INFORME DE AUDITORÍA N° 021-2025-2-0339-AC

AUDITORÍA DE CUMPLIMIENTO
MUNICIPALIDAD DISTRITAL DE PAMPAROMAS
PAMPAROMAS - HUAYLAS - ÁNCASH

"REHABILITACIÓN DE LA I.E. 86547 DAVID ELWIN JHONSON MILLER CON CÓDIGO DE LOCAL 027448 EN LA LOCALIDAD DE CHUNYA, DISTRITO DE PAMPAROMAS, PROVINCIA DE HUAYLAS, DEPARTAMENTO DE ANCASH, CÓDIGO ÚNICO DE INVERSIONES (IRI) N° 2441479"

IMAGEN N° 8
CERCO PERIMÉTRICO ZONA SUR

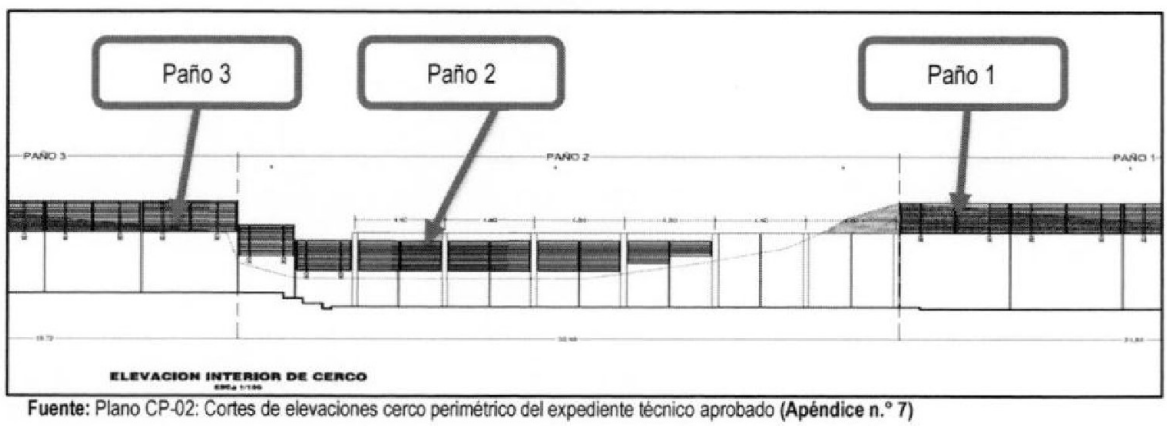
En el plano CP-02: Cortes de elevaciones **(Apéndice n.° 7)**, correspondiente a los paños del 1 al 5 del cerco perimétrico en la zona sur de la institución educativa, se evidencia que en el paño 2 los muros de contención y rejillas metálicas presentan menor altura respecto a los paños aledaños (paño 1 y 3), tal como se evidencia en el plano y se muestra en la imagen siguiente:

IMAGEN N° 9
JUEGOS PARA NIÑOS

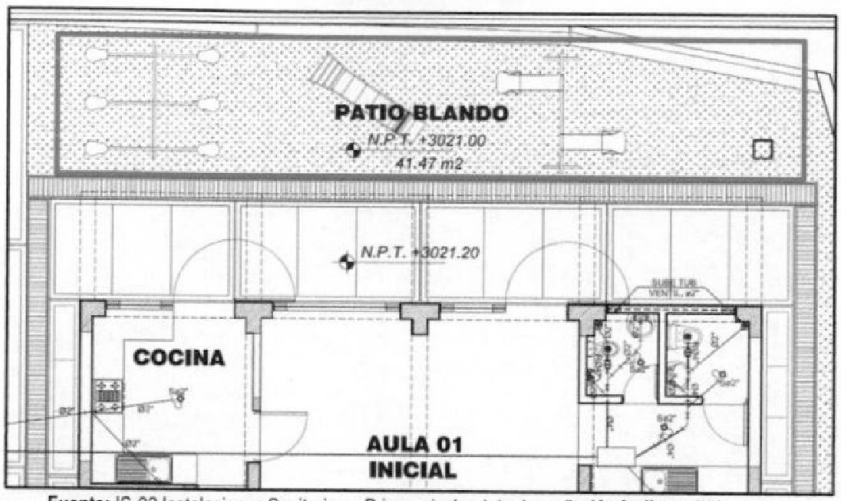
En el plano IS-02 Instalaciones sanitarias – primer nivel red de desagüe **(Apéndice n.° 7)**, se evidencia que el expediente técnico consideró en el diseño la incorporación de juegos infantiles para niños en el patio de los ambientes de inicial, como son: tres sube y baja, dos columpios y un resbaladero; como se muestra a continuación:

IMAGEN N° 10
INSTALACIONES SANITARIAS

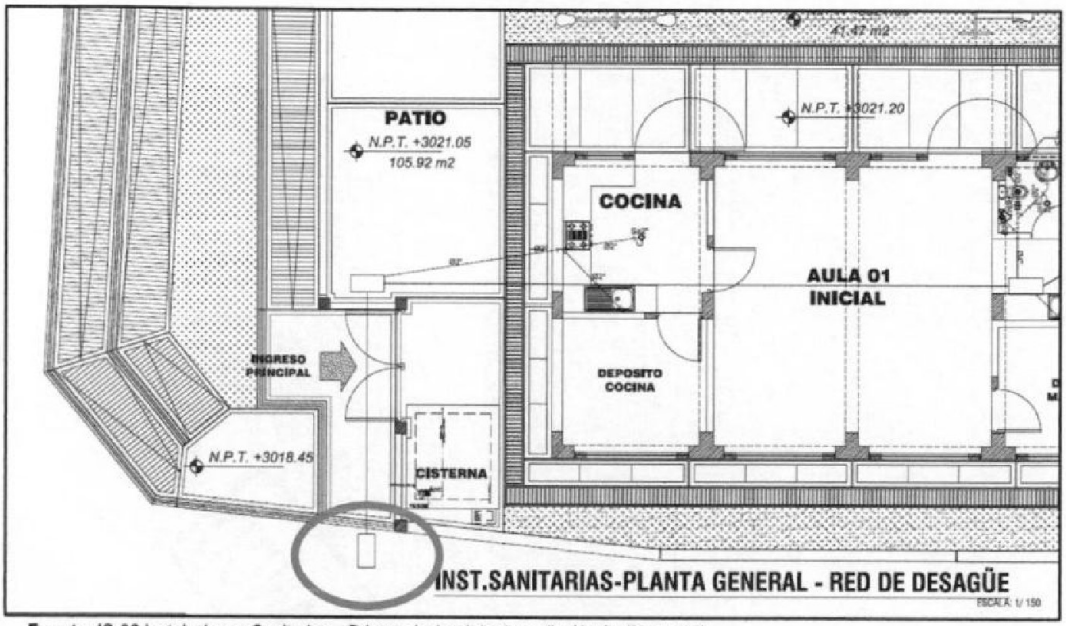
Además, en el plano IS-02 Instalaciones Sanitarias – Primer nivel red de desagüe **(Apéndice n.° 7)**, se evidencia que la red interna de desagüe del nivel inicial se proyecta para empalma a la red de desagüe pública; sin embargo, el expediente técnico no consideró que el caserío de Chunya no cuenta con red pública de desagüe,

situación que dejó las instalaciones internas sin la posibilidad de conexión a un sistema de tratamiento de aguas servidas, como se muestra imagen siguiente:

Fuente: IS-02 Instalaciones Sanitarias – Primer nivel red de desagüe **(Apéndice n.° 7)**

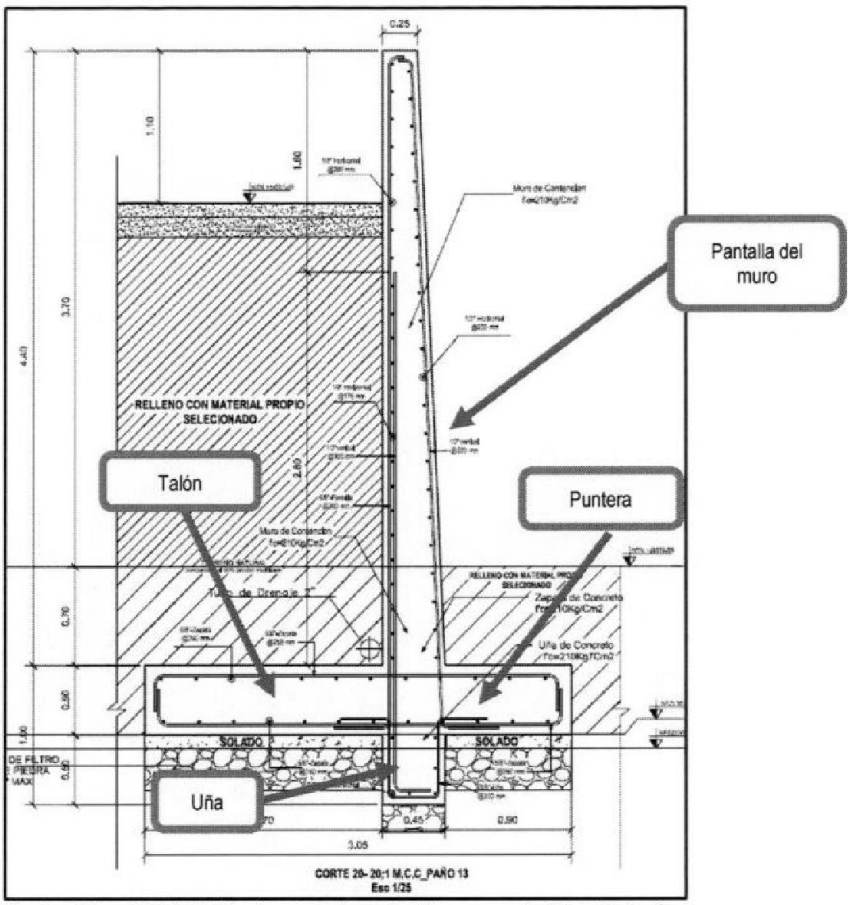
Del párrafo anterior, se realizó la revisión de las características de los muros de contención[33] en específico del paño 13, los cuales están especificados en la lámina CP-04 del plano de "*Detalles de muros de contención cerco perimétrico*" **(Apéndice n.° 7)** y lámina CP-01 del plano de "*Cimentación cerco perimétrico*" **(Apéndice n.° 7)** del expediente técnico aprobado mediante Resolución de Gerencia n.° 031-2021-MDP/GM de 24 de marzo del 2021 **(Apéndice n.° 7)**, en los cuales se proyectó el muro de contención con pantalla, puntera (0.50 metros de altura y 0.90 metros de largo), talón, y uña (0.50 metros de alto y 0.45 metros de ancho), a base de concreto y acero, como se muestra en las imágenes siguientes:

- **Normas de Control Interno, aprobada mediante Resolución de Contraloría General N° 320-2006-CG, aprobada el 30 de octubre de 2006 y publicada el 3 de noviembre de 2006.**

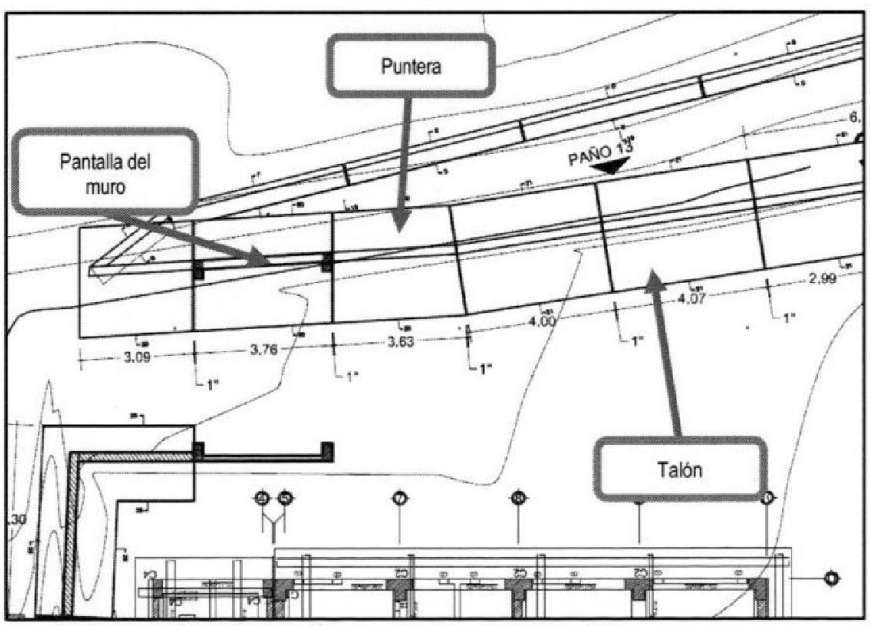
En ese sentido, el Consorcio Virgen de Fátima construyó los muros de contención del paño 13 sin punteras ni uñas, hecho no advertido por Miguel Angel Palma Cabeza, en su condición de jefe de supervisión de la Obra, inobservando las especificaciones, planos, metrados, y otros del expediente técnico aprobado, asimismo, incumpliendo lo establecido en los artículos 32 y 40 del TUO de la Ley n.° 30225, Ley de Contrataciones del Estado, que señaló:

IMAGEN N° 45
SECCIÓN TRANSVERSAL DEL CANAL DE CONCRETO

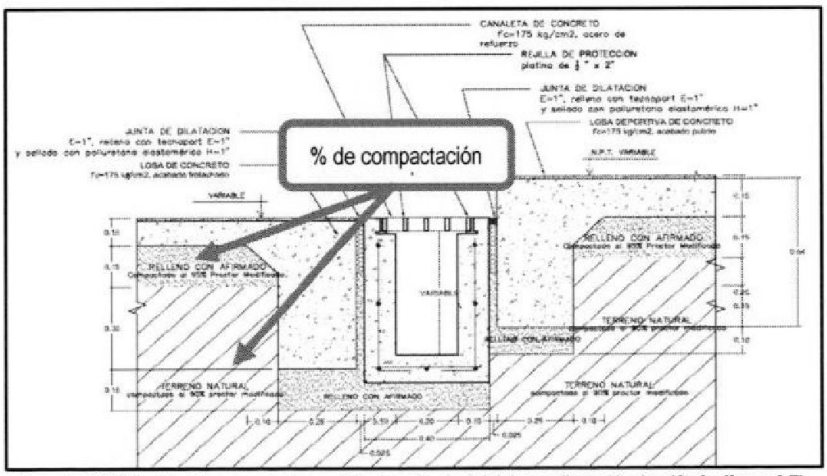
Las características transversales y longitudinales de la partida 05.08 Sistema de evacuación pluvial (inc. rejillas) están especificados en la lámina IS-04 del plano de "*Instalaciones sanitarias red de drenaje pluvial*", en el cual se proyectó un canal de concreto con pendiente 0,5%, rejilla de protección, junta de dilatación, 5 puntos de salida, entre otros; tal como se muestra en las imágenes siguientes:

Sin embargo, en las inspecciones físicas del 10 de junio y 12 de setiembre de 2025, en el canal de concreto se ha evidenciado rajaduras en su base y paredes; asimismo, desplazamiento (horizontal, vertical y giro) de hasta en ocho (8) centímetros, y contrapendiente longitudinal de -1.5%[39], producto de asentamientos del suelo, de los canales aledaños al módulo I y al módulo existente de secundaria, como se muestra a continuación:

IMAGEN N° 47
RAMPA PROYECTADA

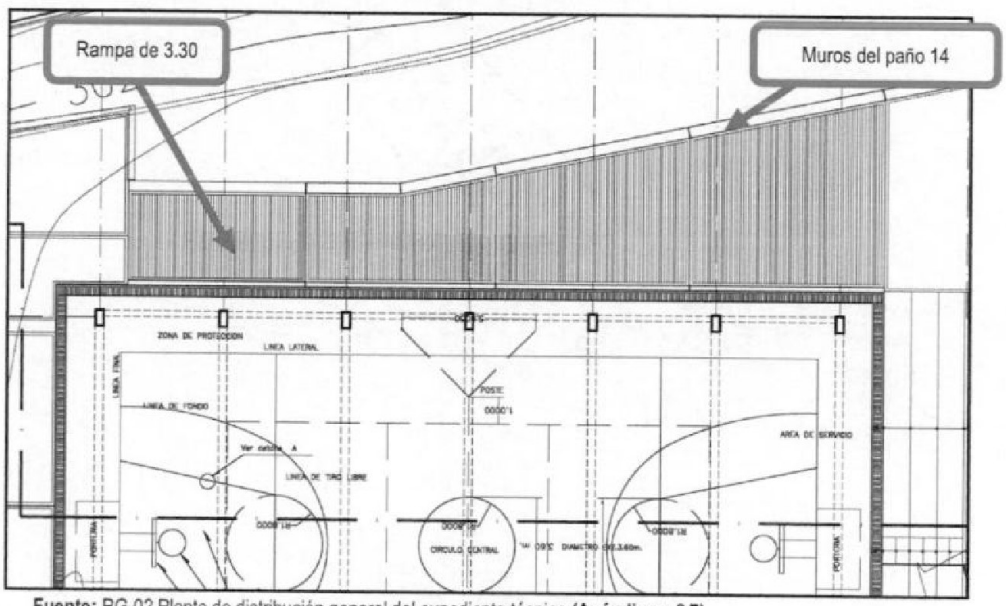
Las características de las rampas están especificadas en la lámina PG-02 del plano "*Planta de distribución general*" **(Apéndice n.° 81)**, en el cual se evidencia una rampa junto a la losa deportiva de un ancho mínimo de 3,30 metros, el cual está ubicado entre la rejilla de la losa deportiva y los muros de contención del paño 14, como se muestra en la imagen siguiente:

Sin embargo, en las inspecciones físicas del 10 de junio y 12 de setiembre de 2025, se ha evidenciado que el Consorcio Virgen de Fátima redujo el ancho de la rampa hasta 0,90 metros, como se muestra en las fotografías siguientes:

IMAGEN N° 48
GRADERÍA PROYECTADA DETRÁS DEL ARCO ESTE

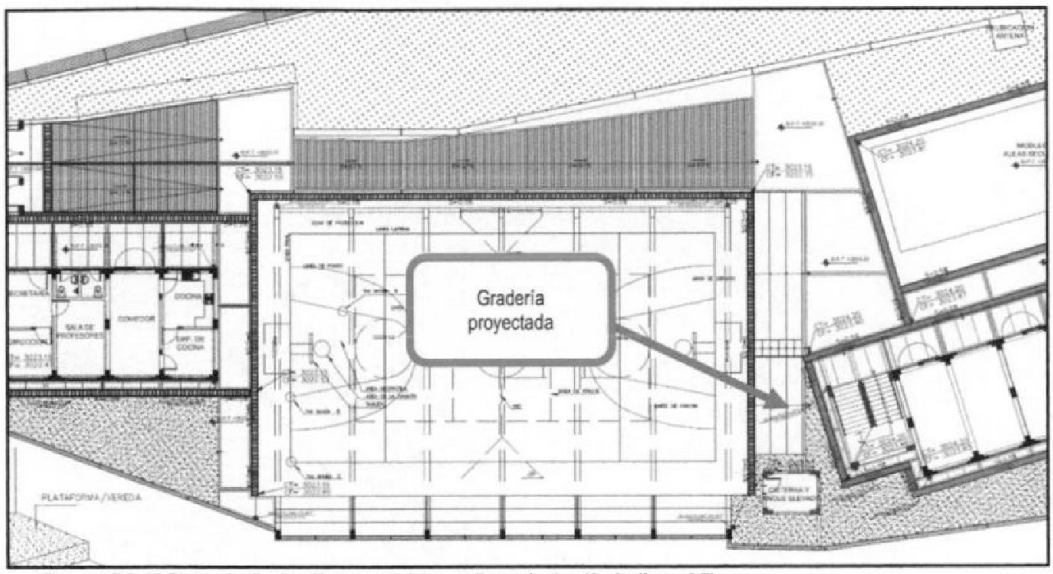
Asimismo, las características de las graderías del "sector este" de la losa deportiva, se encuentran especificadas en la lámina PG-02 del plano "*Planta de distribución general*", en el cual se evidencia que las graderías fueron proyectadas en todo el ancho de la losa deportiva como se muestra en la imagen siguiente:

IMAGEN N° 48
COMPARACIÓN DEL PLANO PROYECTADO VS EJECUTADO
(Color gris proyectado, color verde ejecutado)

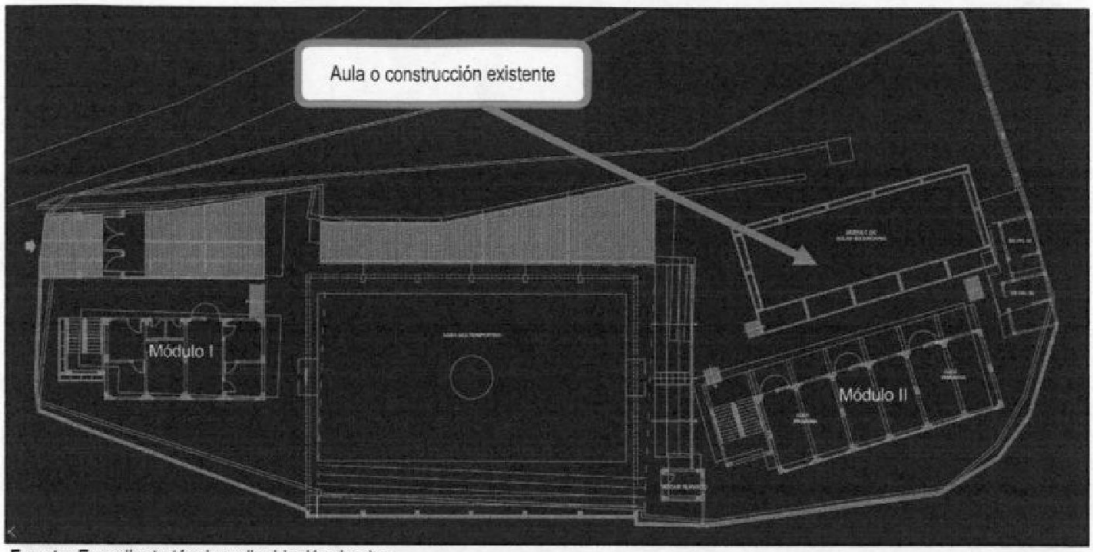
En ese sentido, procedemos a comparar la lámina PG-01 del plano "*Planta de distribución general*" del expediente técnico con las láminas IE-02 y PG-01, de los planos de replanteo de la liquidación de obra **(Apéndice n.° 81)**, y evidenciamos que el replanteó de Obra no coincide con lo especificado en el expediente técnico, como se muestra en la imagen siguiente:

Por lo tanto, la deficiencia del replanteo sin tener en cuenta lo especificado en el expediente técnico, ha generado que el módulo II y la losa multideportiva se desplacen sobre el terreno proyectado para graderías, a razón a ello no fue ejecutado la estructura de la gradería de lado este de la losa deportiva, siendo éste desplazado sobre el terreno proyectado para la rampa reduciendo su ancho.
